改善箇所説明図

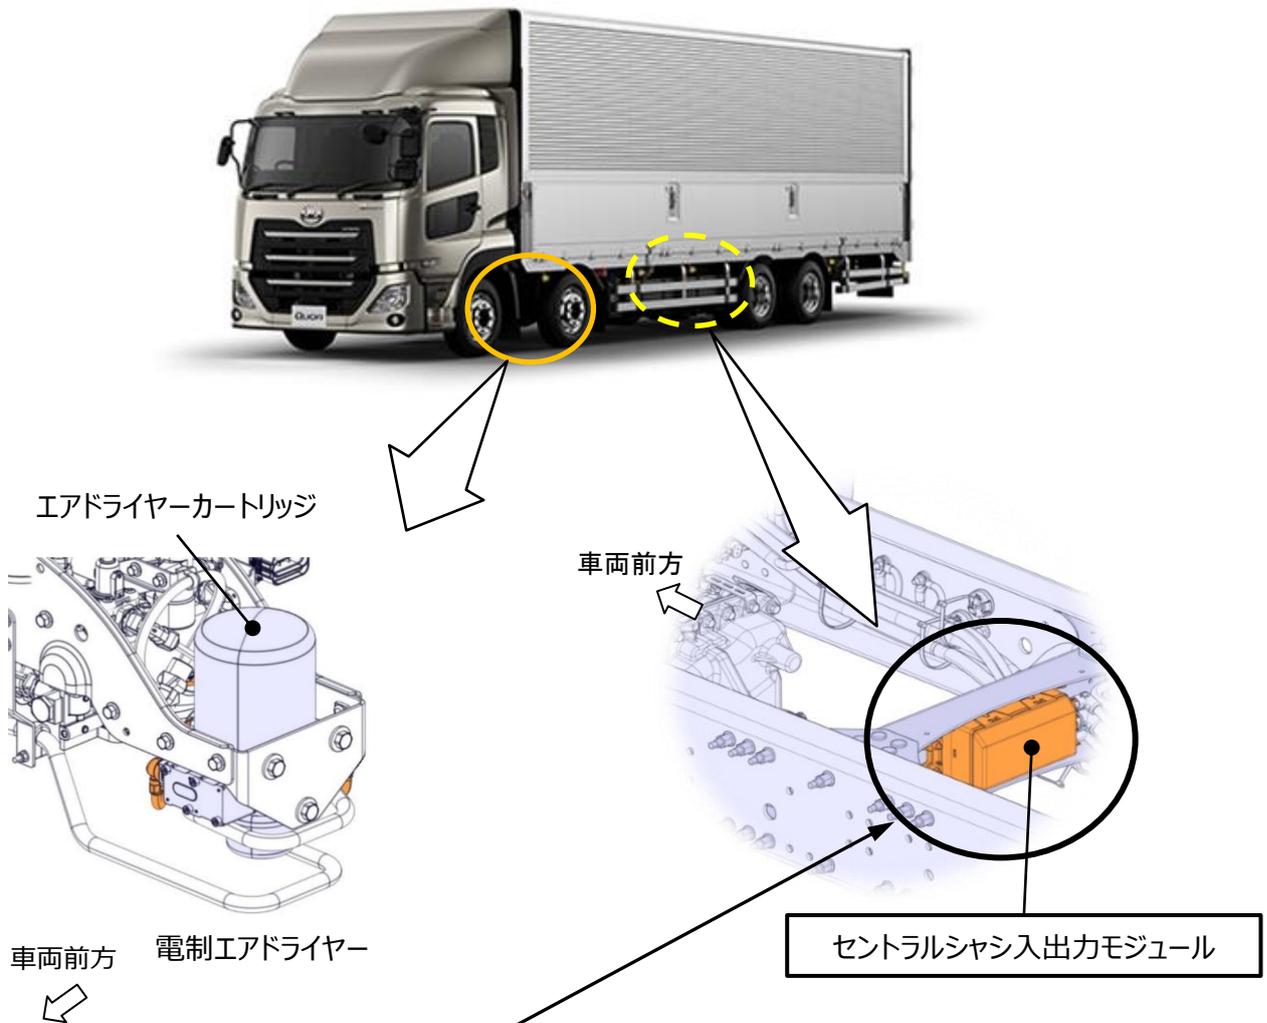
基準不適合発生箇所

大型トラックの電制エアドライヤーにおいて、セントラルシャシ入出力モジュールのエアドライヤー再生プログラムが不適切なため、当該ドライヤー乾燥再生動作が適切な頻度で実行されず乾燥剤の吸湿能力の低下により、高湿度圧縮空気がエアタンク及び各エアシステム回路内で結露し凝縮水が生成される。そのため、そのままの状態で使用を続けると、凝縮水の影響により車高調整不良等が発生することがある。

最悪の場合、外気温が氷点下の環境において、

- ①トレーラー側ブレーキ回路内で凝縮水が凍結し、トレーラー側の主ブレーキが効かない、または駐車ブレーキ引きずりにより火災に至るおそれがある。
- ②ブレーキ系のエアバルブ内に残留した水が凍結し、ブレーキ異常の警告メッセージが表示されるとともに、電子制御ブレーキシステム（EBS）が作動不良に至るおそれがある。

改善の内容

全車両、セントラルシャシ入出力モジュールのプログラムを、対策プログラムに書き換える。なお、主ブレーキ異常および車高調整システム異常の警告メッセージが表示されている場合は、故障診断を行い該当する部品を交換し、エア配管内をエアパージする。

識別：作業完了車は、助手席ステップ部VINプレート左上端に赤色ペイントを塗布する。
